電源開発株式会社
大間原子力発電所

弾性設計用地震動Sd設定の考え方

平成19年2月
原子力発電安全審査課

図-1 最大入力加速度とスケルトン上の最大応答値

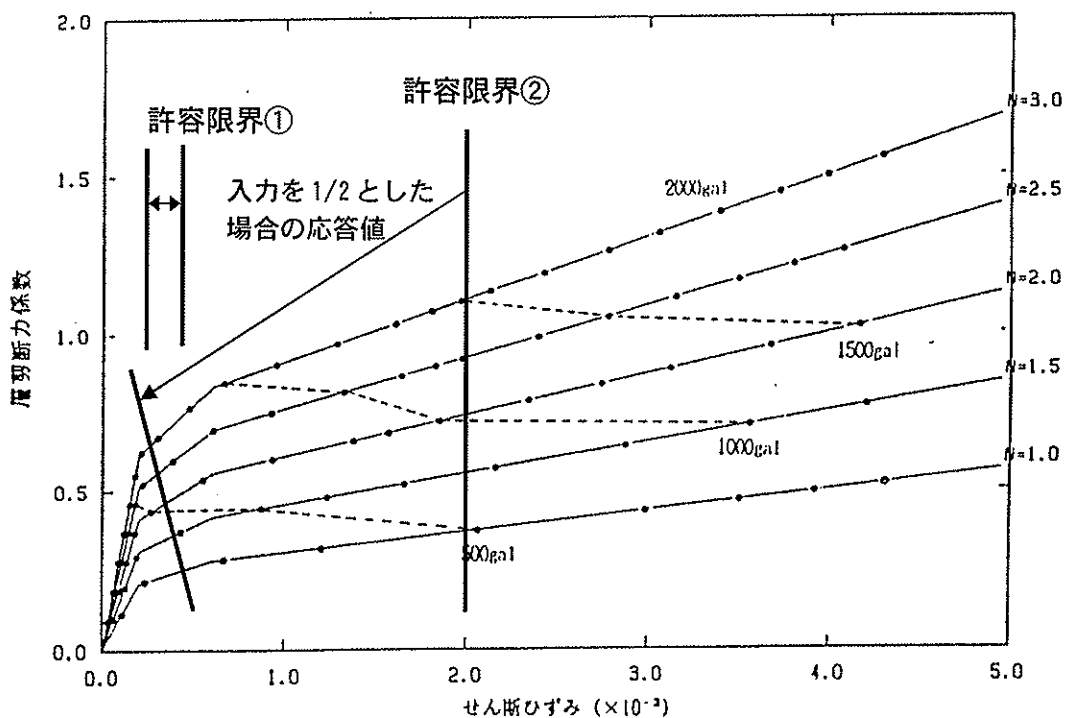
100gal ずつ順次増加して非線形地震応答解析を行って求められたせん断ひずみと層せん断力係数の関係を示した図があり、この図に許容限界①および許容限界②を加筆したものを図-1 に示す。ここで、許容限界②は建屋はある程度の損傷を受けるがその程度は小さく、終局に対して余裕のある状態(せん断ひずみで 2.0×10^{-3} rad)を示しており、許容限界①は許容限界②の入力加速度を 1/2 倍とした場合の応答値を示している。

申請者は、許容限界①の応答値は短期許容応力度相当と考えられ、新指針でいうSdに求められる「概ね弾性範囲の設計」と考えられるとしている。

以上より、許容限界①を弾性限界、許容限界②を安全機能限界と捉えた場合、安全機能限界に対応する入力荷重と弾性限界に対応する入力荷重の比率としての α は 0.5 程度の値となるとしている。

図-2(1) 基準地震動 $S_s - 1$ と弾性設計用地震動 $S_d - 1$ の応答スペクトルの比較
 (水平動)

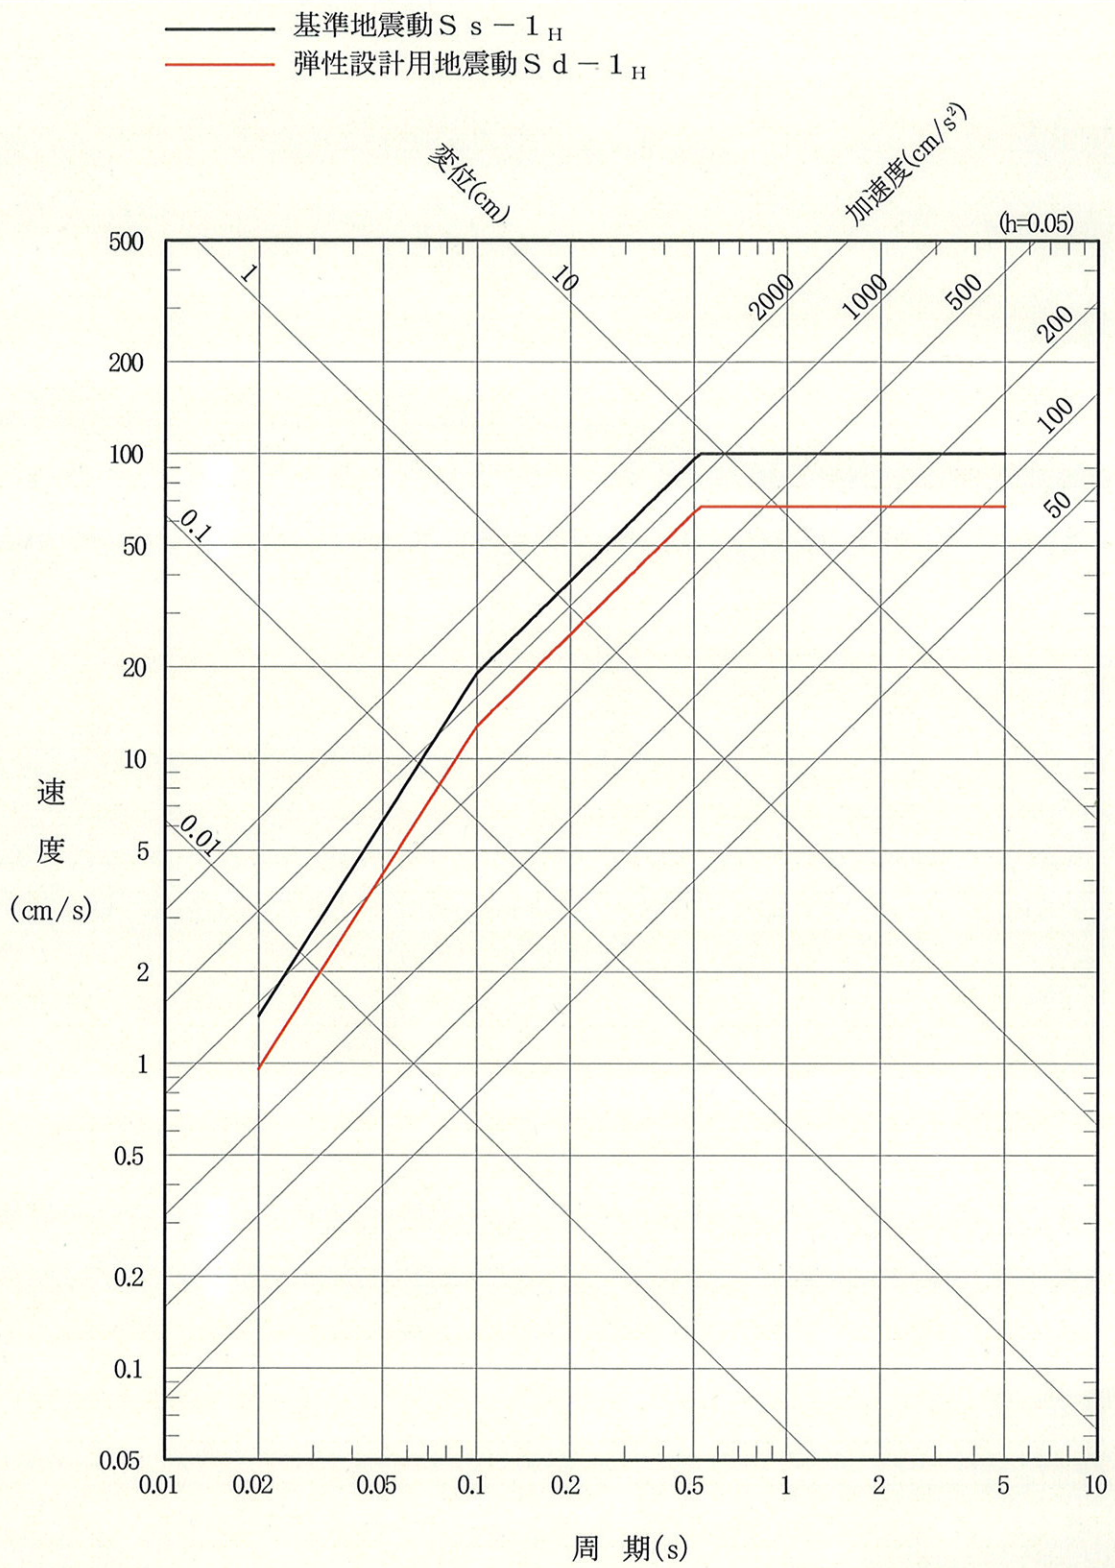
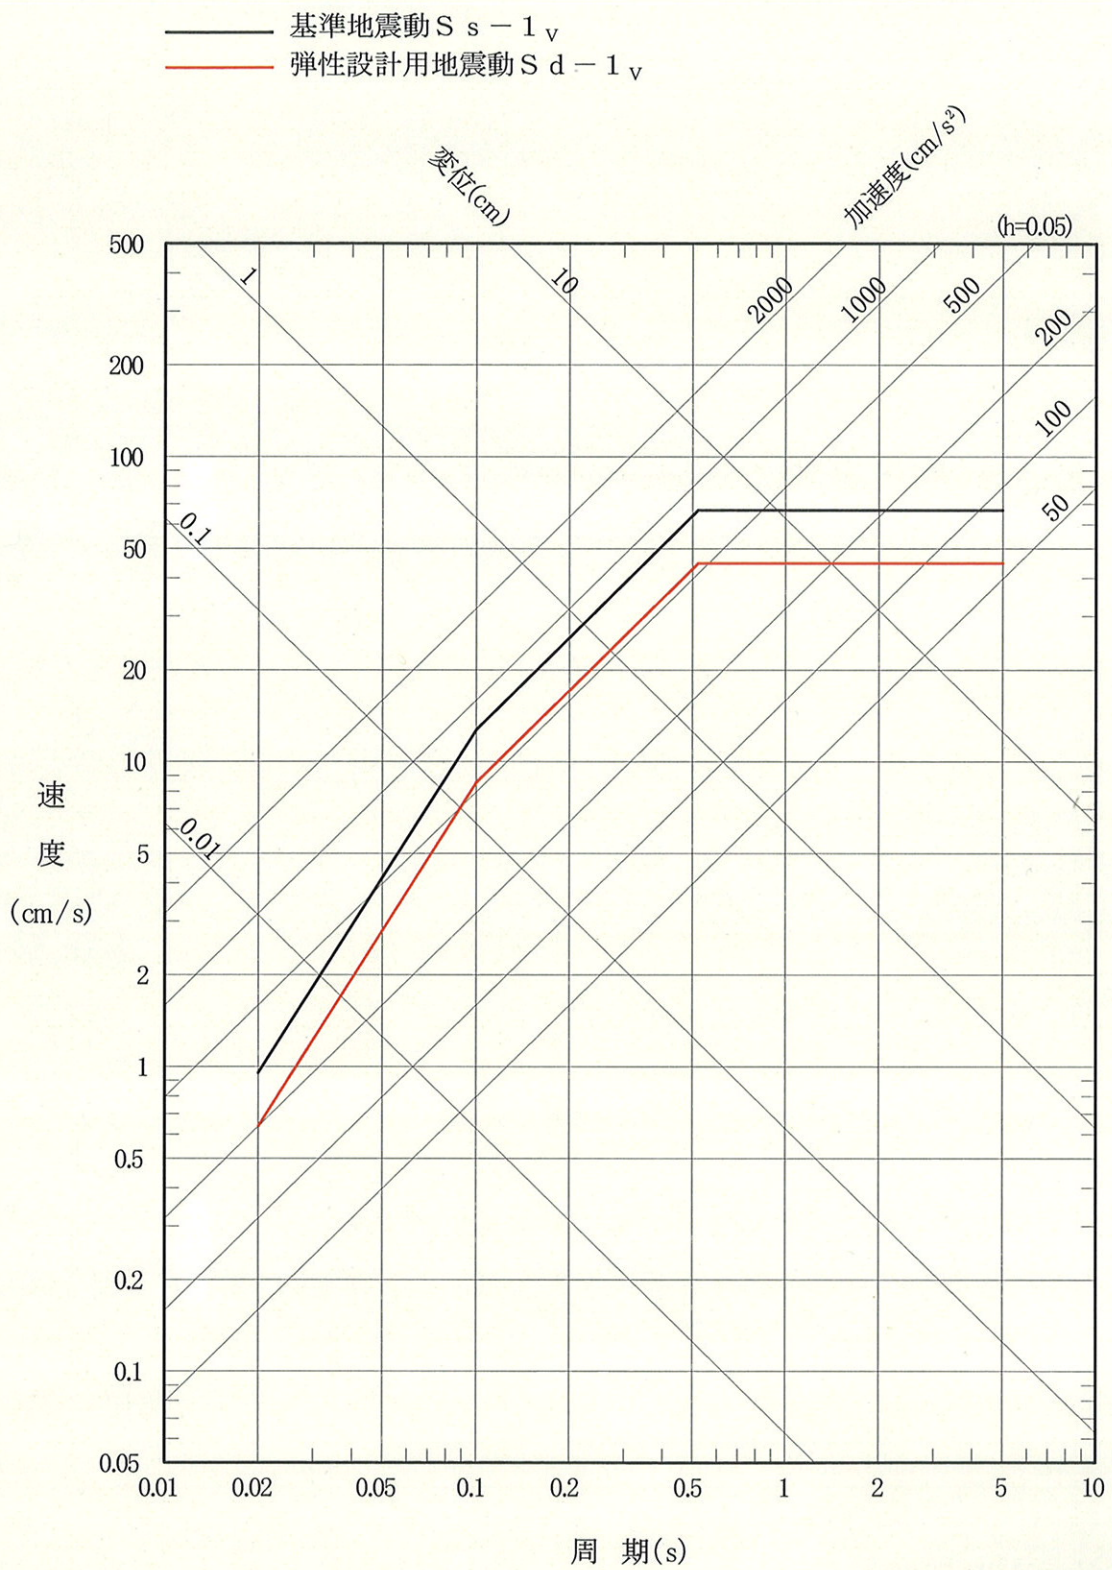
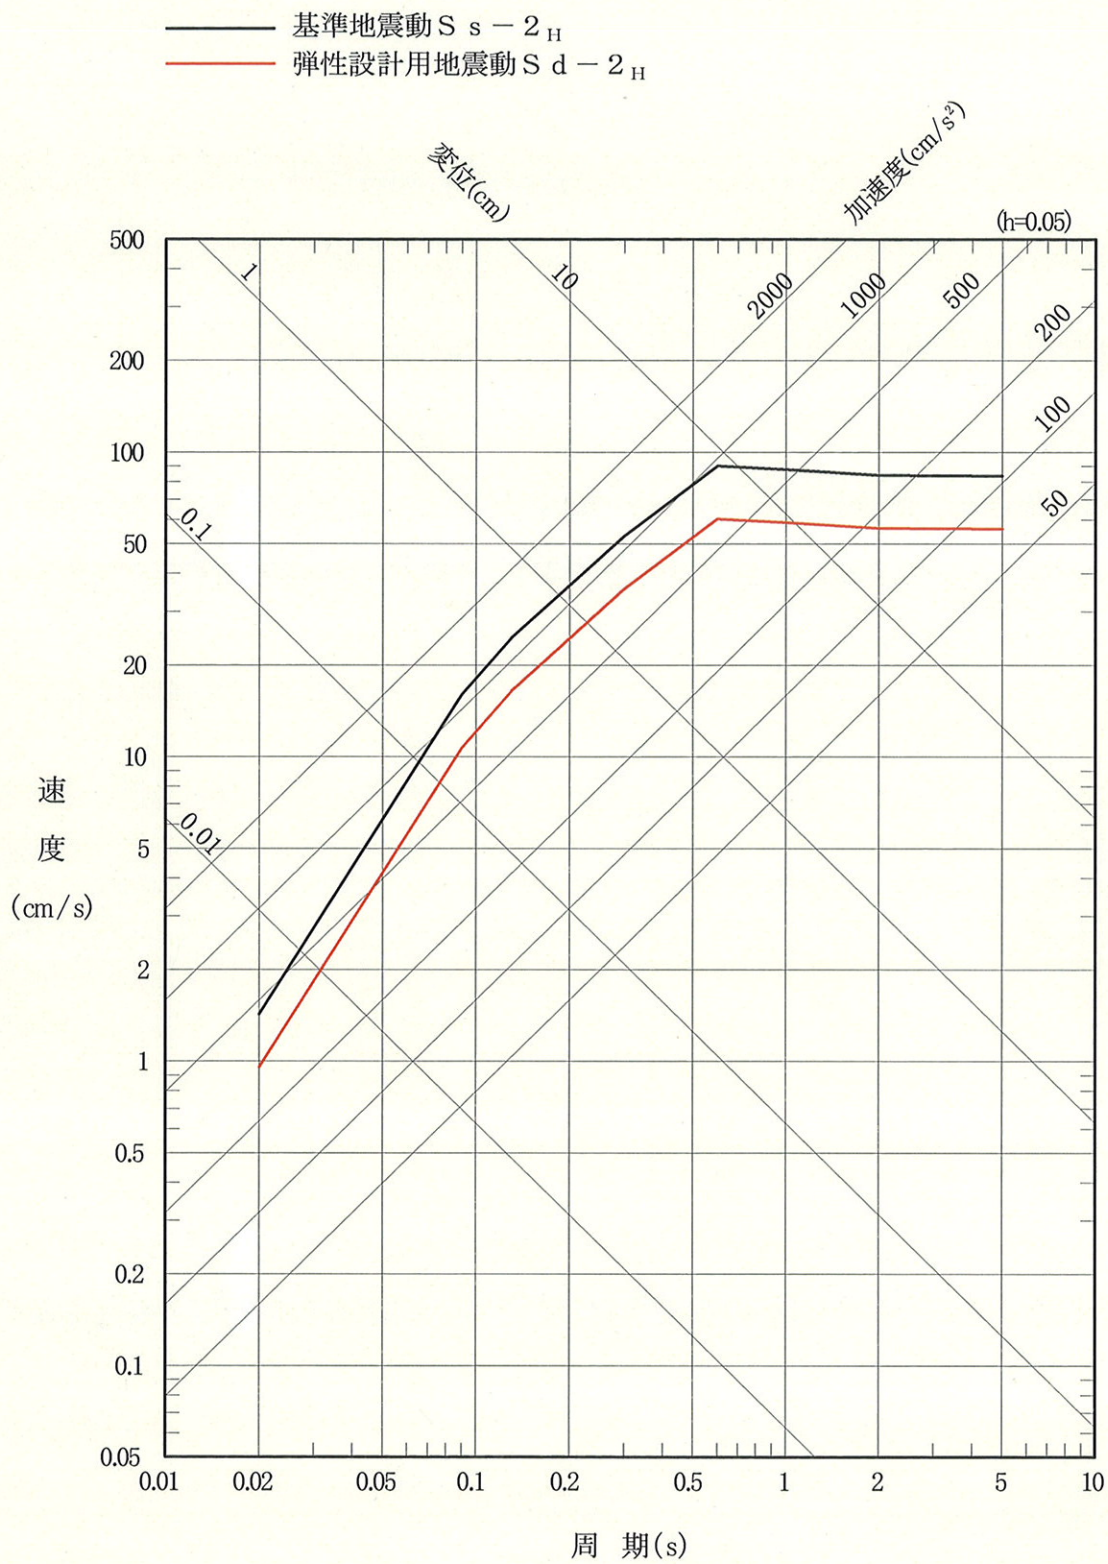
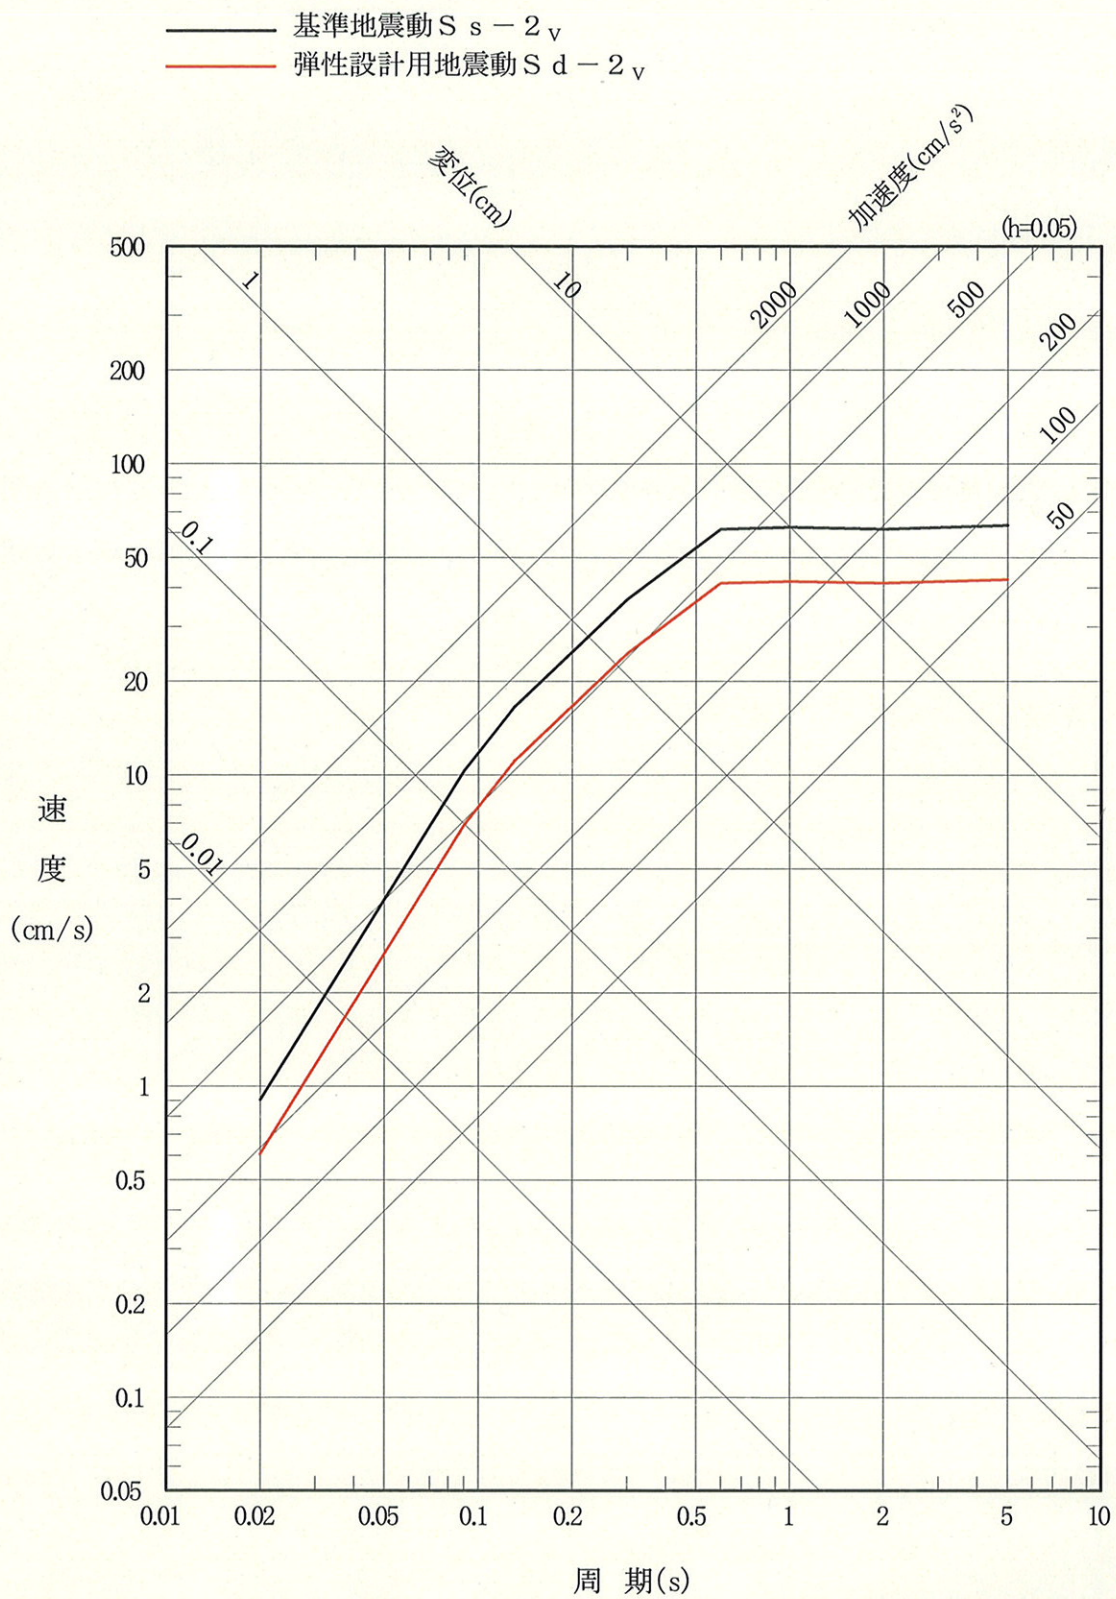
申請者は、前述より, α は0.5以上であれば、新指針で要求されている役割を果たすことができると考えられるものの、事業者として財産保護上の観点から、工学的判断により2/3程度の地震動レベルで弾性設計を行うこととし、建物・構築物, 機器・配管系ともに α として0.67を採用することにより, Sdに対する設計計算に一貫性をとっている。

なお、申請者は、SdはSsと同数個設定するとしており、敷地ごとに震源を特定して策定する地震動Ss-1と、震源を特定せず策定する地震動Ss-2のそれぞれに対して、水平方向及び鉛直方向のSdを設定している。

図-2及び図-3に $\alpha=0.67$ とした場合のSdの応答スペクトルを示す。

図-4(1) 弾性設計用地震動 S_d の応答スペクトルと敷地における地震動の
一様ハザードスペクトルの比較(水平動)

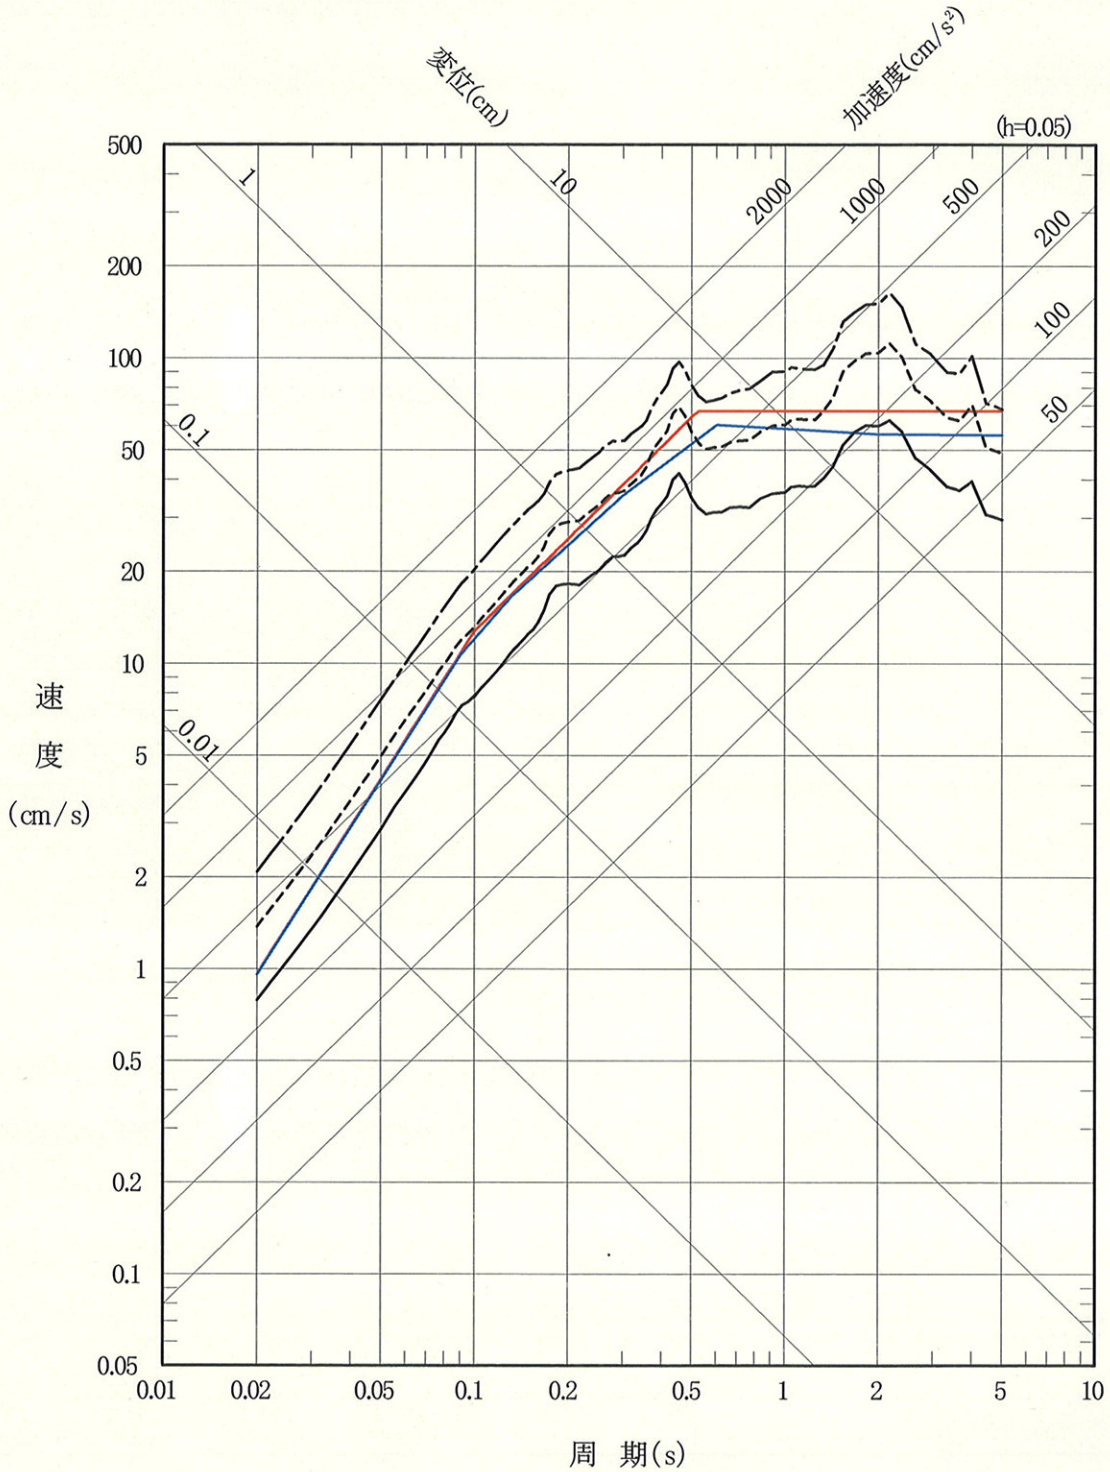
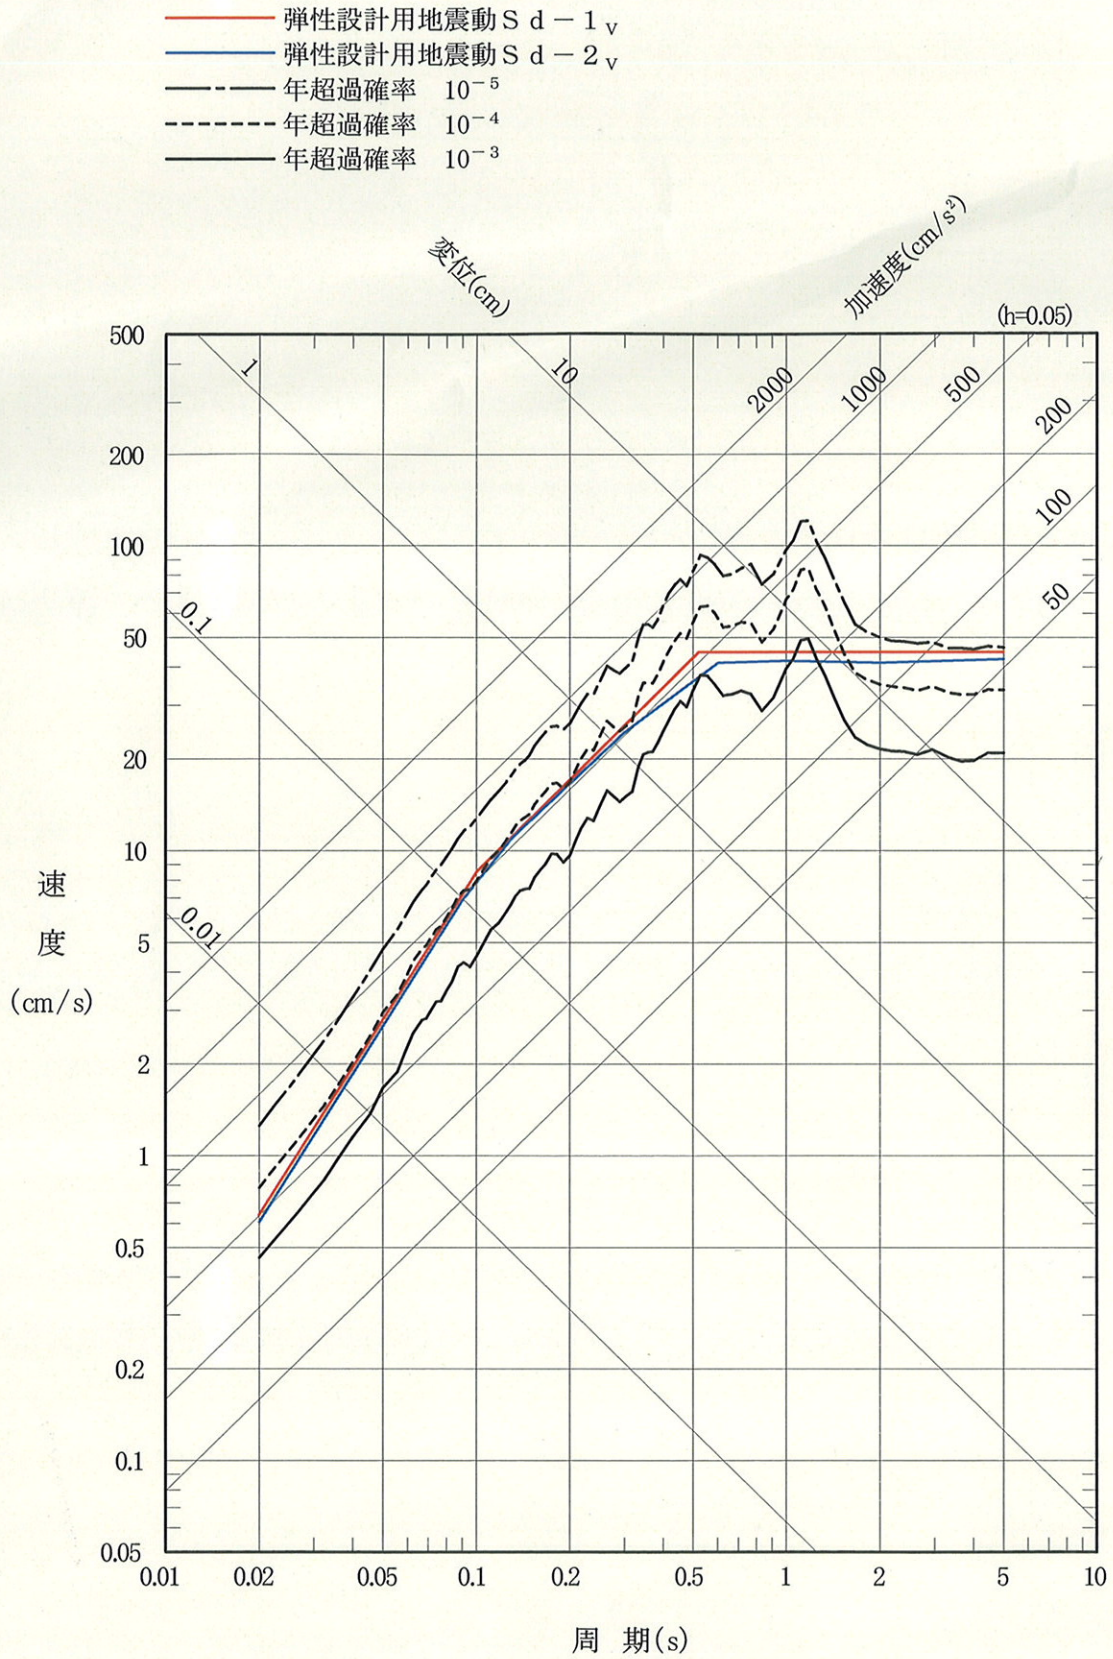
新指針の解説Ⅲ(2)において、「当該係数の設定に当たっては、Ssの策定の際に参照した超過確率を参考とすることができる。」とされていることから、大間地点の敷地における一様ハザードスペクトルとSdのスペクトルとの比較を行っている。

図-4 より, $\alpha = 0.67$ とした場合のSdの超過確率は, $10^{-3} \sim 10^{-4}$ /年程度となり, 日本電気協会「原子力発電所耐震設計技術指針 重要度分類・許容応力度編 JEAG4601・補-1984」の「運転状態と地震動の組合せの確率論的評価」における基準地震動 S_1 の発生確率 $10^{-2} \sim 5 \times 10^{-4}$ と比べて小さめであるとしている。

以上の検討結果から, 申請者が, α を施設に関わらず 0.67 としていることは妥当であると考える。
